**AVIS RELATIF À LA PROTECTION
CONTRE LES EVENTUELS EFFETS NOCIFS ET NUISANCES
PROVOQUÉS PAR LES RAYONNEMENTS NON IONISANTS
GÉNÉRÉS PAR DES ANTENNES ÉMETTRICES STATIONNAIRES**

Commune : HERSTAL - Exploitant : ORANGE

Référence exploitant : 428L1_2 & 30447L1_2 & 40447L1_2 & 50447L1_2

Rapport n° 2661 / 2023

Figure 1 : Vue en plan des lieux de séjour et des points de contrôle

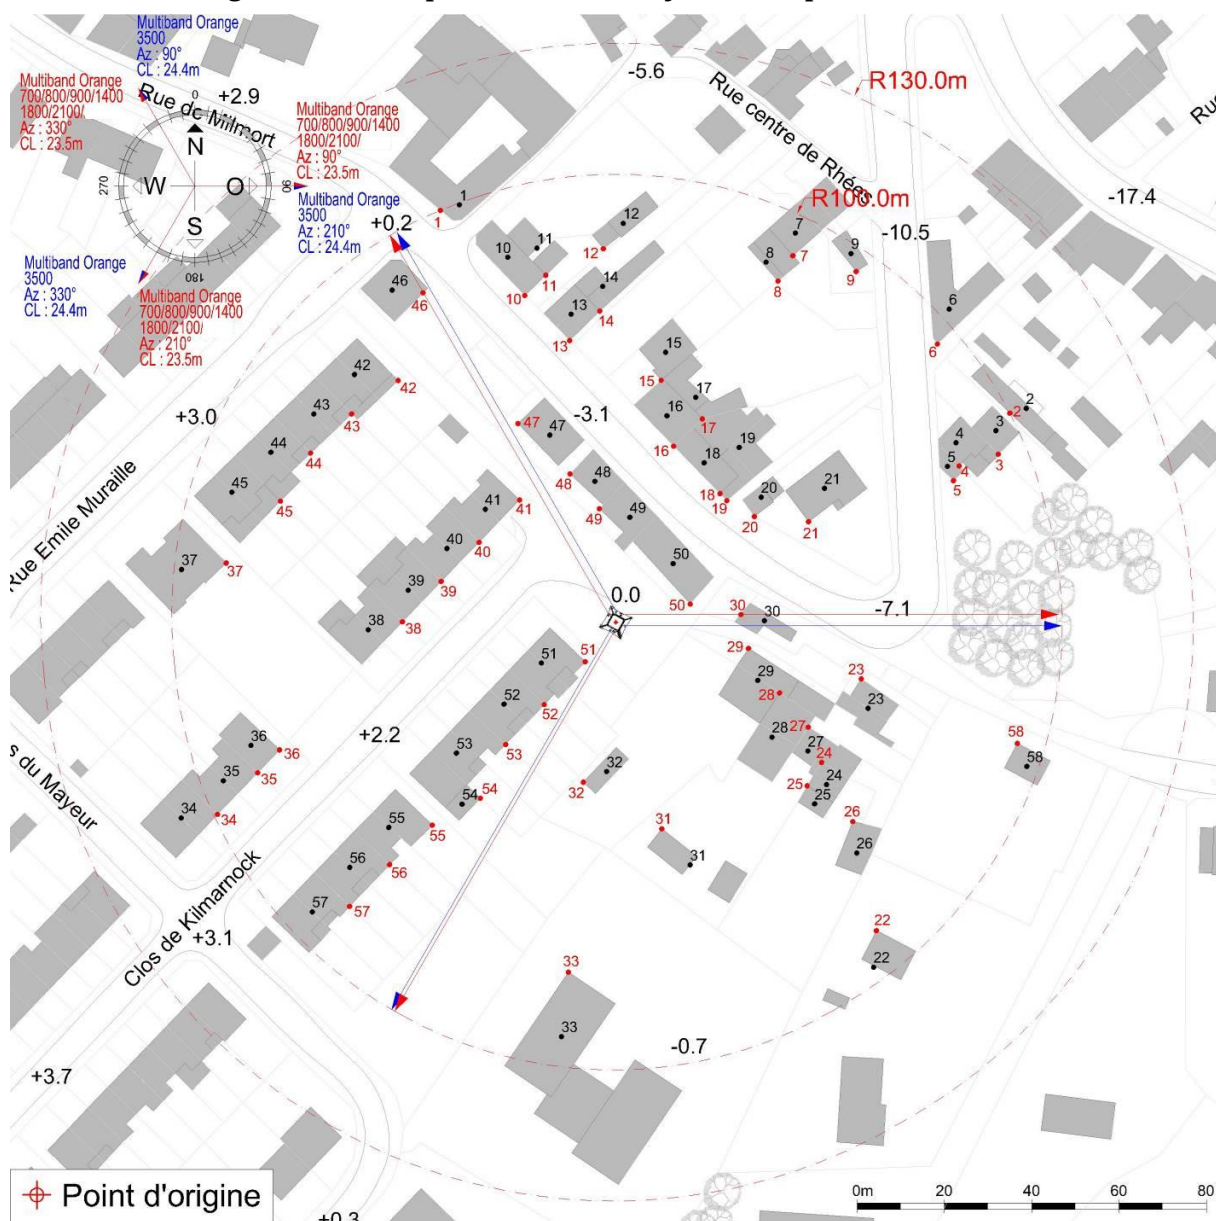
- le numéro du point de contrôle repris sur un des plans de la figure 1;
- le numéro du LS dans lequel se trouve le point de contrôle de la 1^{ère} colonne ;
- l'atténuation d'obstacle prise en compte pour le calcul de l'indice d'exposition dans le LS ;
- le résultat du calcul de l'indice d'exposition.

N° point de contrôle	LS	Atténuation (dB)	Indice d'exposition relatif à la limite par installation IE_i
56	LS56	3,0	0,396
46	LS46	3,0	0,368
42	LS42	3,0	0,357
43	LS43	3,0	0,310
55	LS55	3,0	0,304
57	LS57	3,0	0,298
33	LS33	3,0	0,256
1	LS1	3,0	0,249
10	LS10	3,0	0,242
44	LS44	3,0	0,234
24	LS24	3,0	0,192
12	LS12	3,0	0,188
45	LS45	3,0	0,166
36	LS36	3,0	0,159
35	LS35	3,0	0,146
11	LS11	3,0	0,122
34	LS34	3,0	0,119
37	LS37	3,0	0,100
6	LS6	3,0	0,060
22	LS22	3,0	0,050
47	LS47	3,0	0,046
2	LS2	3,0	0,043
52	LS52	3,0	0,040
54	LS54	3,0	0,040
41	LS41	3,0	0,036
48	LS48	3,0	0,033
51	LS51	3,0	0,031
53	LS53	3,0	0,030
13	LS13	3,0	0,029
32	LS32	3,0	0,027
23	LS23	3,0	0,022
3	LS3	3,0	0,021
4	LS4	3,0	0,021
29	LS29	3,0	0,020
40	LS40	3,0	0,020

En ce qui concerne les antennes de l'installation mentionnées dans le tableau 1, la distance maximale à laquelle la limite pourrait être atteinte, à l'extérieur, est égale à 78,9 m. S'il n'y a pas de LS à une distance inférieure, les antennes respectent forcément la limite d'immission.

Dans le cas des LS situés à l'intérieur des bâtiments, une atténuation d'obstacle est prise en compte et il en résulte que la distance maximale à laquelle la limite pourrait être atteinte se réduit à 55,8 m.

Figure 2 : Vue en plan des installations d'antennes dans un rayon de 300 mètres autour de l'installation faisant l'objet de la demande d'avis

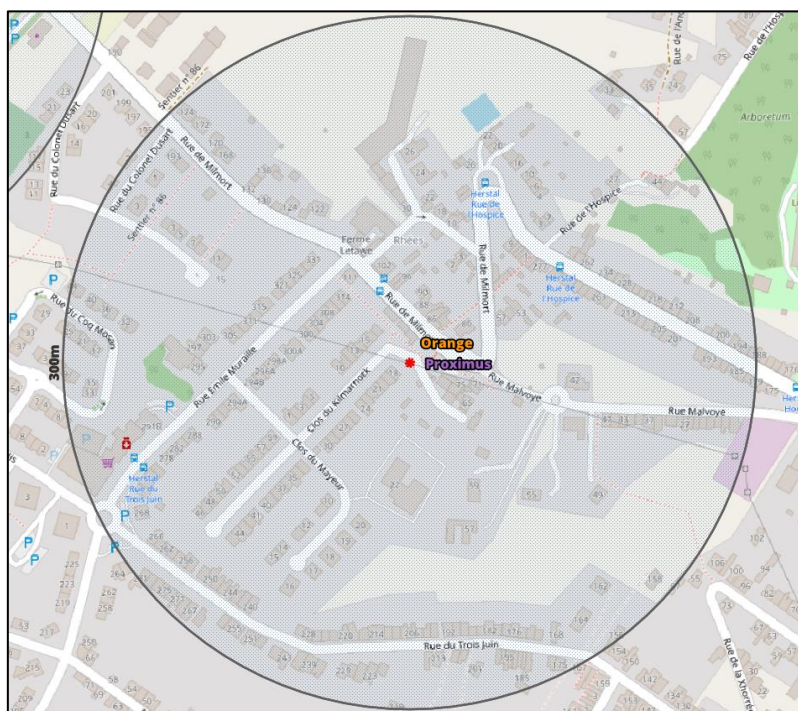
Le plan en projection verticale de la figure 2 indique la localisation des antennes actives éventuelles visées par le décret et situées dans un rayon de 300 mètres autour de l'installation référencée dans le paragraphe 2. Les données de localisation de ces antennes et les avis correspondant sont accessibles via le cadastre en ligne des antennes émettrices stationnaires⁶.

Compte tenu du nombre d'installations localisées dans la figure 2, il apparaît que l'intensité du rayonnement électromagnétique généré, dans les lieux de séjour situés à proximité de l'installation référencée dans le paragraphe 2, par l'ensemble des antennes émettrices stationnaires de l'ensemble des exploitants du même site d'antennes émettrices stationnaires respecte la limite fixée à l'article 4, § 2 du décret.
